Oggetto: [ID: 9787] (V00969) Impianto Eolico denominato "Poggio delle Campane" ubicato nel comune di Badia Tedalda (AR) e Sestino (AR) costituito da 8 (otto) aerogeneratori di potenza nominale 6,2 MW per un totale di 49,6 MW con relative opere connesse ed infrastrutture indispensabili nei comuni di Badia Tedalda e Sestino. Ditta Fri EL Procedimento di VIA-PNIEC.
Trasmissione osservazioni.

Codice procedura/ID 9787– Impianto Eolico denominato "Poggio delle Campane" ubicato nei comuni di Badia Tedalda (AR) e Sestino (AR), costituito da 8 (otto) aerogeneratori di potenza nominale 6,2 MW per un totale di 49,6 MW con relative opere connesse ed infrastrutture indispensabili nei comuni di Badia Tedalda e Sestino – Istanza del 05/05/2023

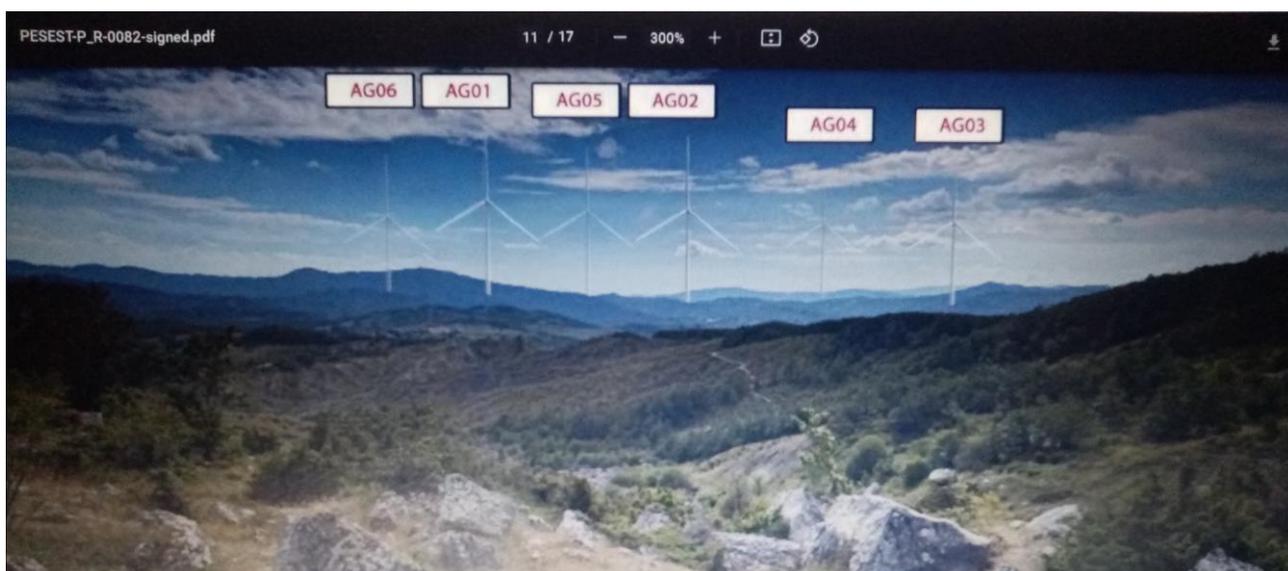
Un tratto sarebbe toccato dai lavori come si evince nel documento Relazione archeologica 224313 d r 0470 che riporta a pag. 6 l'immagine del borgo di Anghiari scambiato per quello di Badia Tedalda. Tale documento indica altre aree già conosciute per dei ritrovamenti e/o segnalazioni di materiale. I lavori per la realizzazione del cavidotto interrato nei pressi dei siti denominati 01 e 02 nel documento, andrebbero a insistere in un'area dalla potenzialità media (in una scala di valori composta da potenziale alto, medio, basso, nullo, non valutabile). E' appunto la zona sopra indicata di Calbuffa, Colcellalto, Motolano che anche la provincia di Arezzo – nel **PTC Variante generale di conformazione al PIT/PRR tavola QC. 14e Principali vincoli sovraordinati Ricognizione elementi di interesse archeologico – evidenzia come “*elemento di interesse archeologico*” .(foto della tavola QC. 14e - particolare)**

Altra area vulnerabile è il sito denominato 04 in località Montefortino. **La relazione archeologica attesta la distanza dell'opera di progetto ad appena 50/100 metri dal sito con un potenziale alto.** Luca Mandolesi, archeologo e vicedirettore del Museo di Badia Tedalda, dimostra in una puntata di Nove Rocche

(<https://www.youtube.com/watch?v=wkKxDGpjE7w>) l'importanza dell'area **per la sicura presenza dell'abitato medioevale di Montefortino**. Un luogo dominante e collegato visivamente ancora oggi con Badia Tedalda, in un paesaggio ampio su una buona parte di crinali di Marche, Toscana e Romagna. Tra l'altro una parte della viabilità che sarebbe utilizzata dai lavori di cantiere è una strada storica

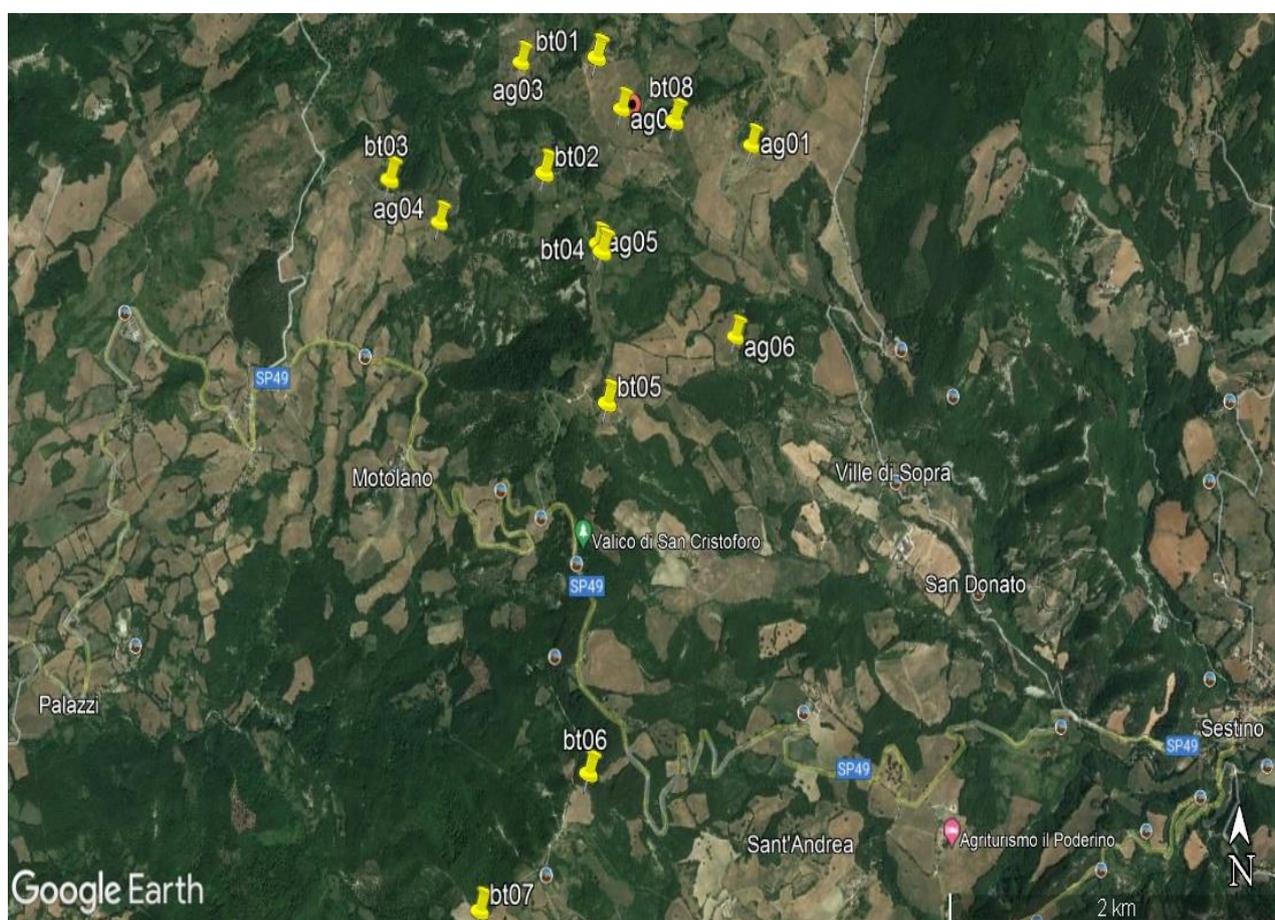
Il progetto eolico Sestino in valutazione presso il Ministero dell'ambiente e della sicurezza energetica, composto da 6 pale alte 200 metri, si colloca in gran parte nella stessa area scelta dalla Fri-El per Poggio delle Campane. Confrontando alcuni elaborati dei due progetti, sembra esserci la vicinanza e/o sovrapposizione di alcuni aerogeneratori delle due ditte, della viabilità oppure della viabilità con gli aerogeneratori.

Ad esempio il WTG BTO4 di Fri-El è posizionato a circa 50 metri dall'AG05 di Rwe Renewables. Oppure il WTG BT03 di Fri-El sembra essere molto vicino alla strada di servizio dell'impianto Sestino. La distanza tra gli aerogeneratori riportata negli elaborati di progetto di ciascun impianto risulta quindi distorta dalla presenza delle pale dell'altro impianto? E pure le valutazioni complessive su almeno una parte degli impatti dei singoli impianti corrono il rischio di risultare alterate o insufficienti? Invitiamo gli uffici competenti a non sottovalutare questi aspetti nell'analisi dei progetti...

(nella figura gli aerogeneratori dell'impianto Poggio delle Campane sono segnati con **bt** e gli aerogeneratori dell'impianto Sestino sono segnati con **ag**)
